Oggetto: [ID_VIP 5869] - Parco Eolico da realizzare nel comune di Cerignola (FG), costituito da 115 WTG per una potenza complessiva pari a 66 MW.

OGGETTO: [ID_VIP: 5869]D.lgs.152/2006 e ss.mm.ii. e L.R.11/2001 e ss.mm.ii.–
Provvedimento Unico in Materia Ambientale di competenza Statale relativa al parco
eolico denominato "ALPHA 2",costituito da 11 aerogeneratori,per una potenza
complessiva pari a 66 MW,da realizzare nel comune di Cerignola (FG).Proponente:AEP
S.r.l.(già ATS Engineering S.r.l.)Parere non favorevole di competenza della Regione
Puglia.

Parere Tecnico

Oggetto: Parco Eolico da realizzare nel comune di Cerignola (FG), costituito da 11 aerogeneratori per una potenza complessiva fino a 66 MW

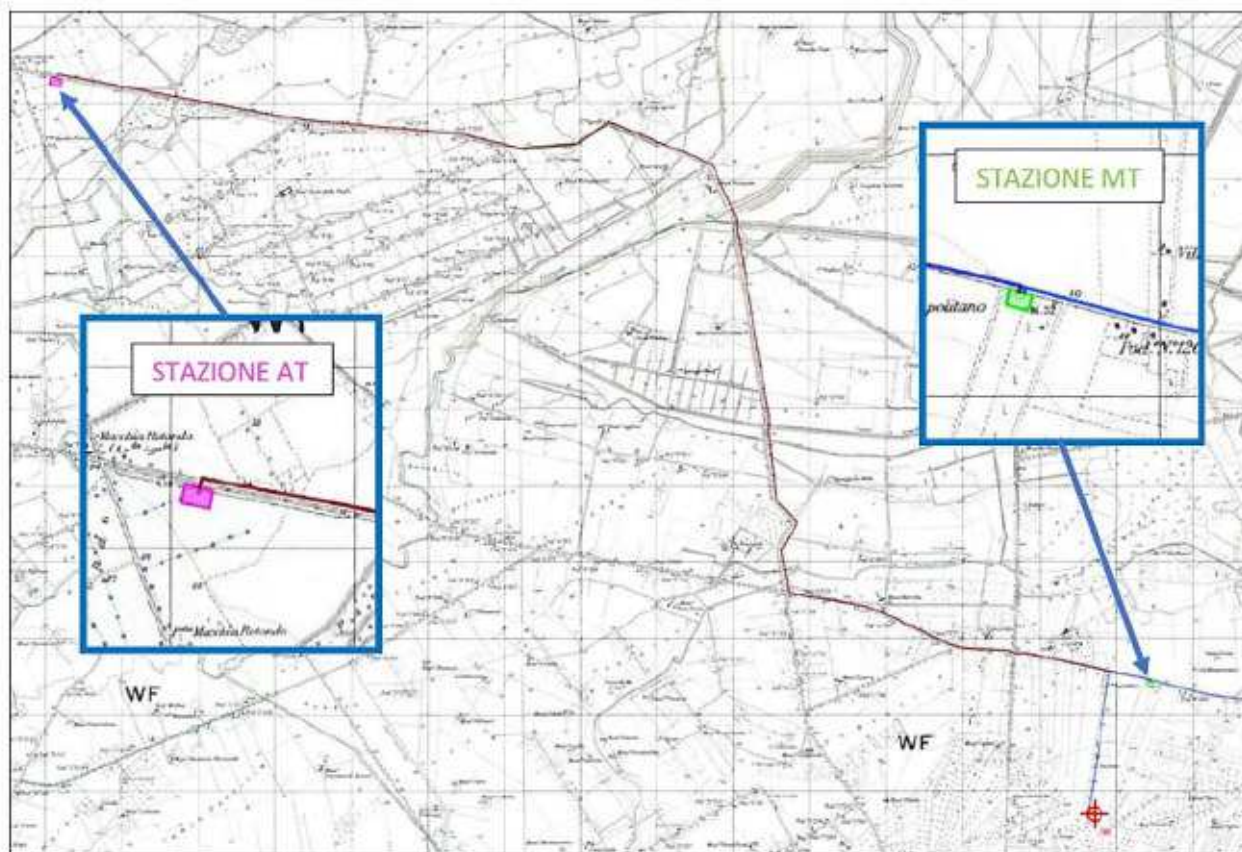
Inoltre, nella documentazione di progetto disponibile per la valutazione non appare presente la "Relazione geotecnica" (revisione 1 del 13/01/2021 – file "A16_ALPHA_2.pdf"). Si prescrive che il Proponente produca e presenti idonea documentazione e studi geologici, geomorfologici e pedologici (a firma di geologo abilitato) dimostranti la compatibilità di tutte le opere di progetto (in particolare, ma non esclusivamente, le fondazioni delle torri e della stazione di utente) con i suoli ed i terreni da esse interessati.

- opere di fondazione di tipo indiretta, su pali, con un plinto a base circolare con diametro di circa 36m, ancorato a un numero adeguato di pali, di tipo trivellato, infissi nel terreno ad una profondità variabile tra 25-40m; il Proponente dichiara che «verrà dimensionata sulla base delle risultanze geotecniche del sito» e «Le caratteristiche strutturali saranno definite in fase esecutiva»;
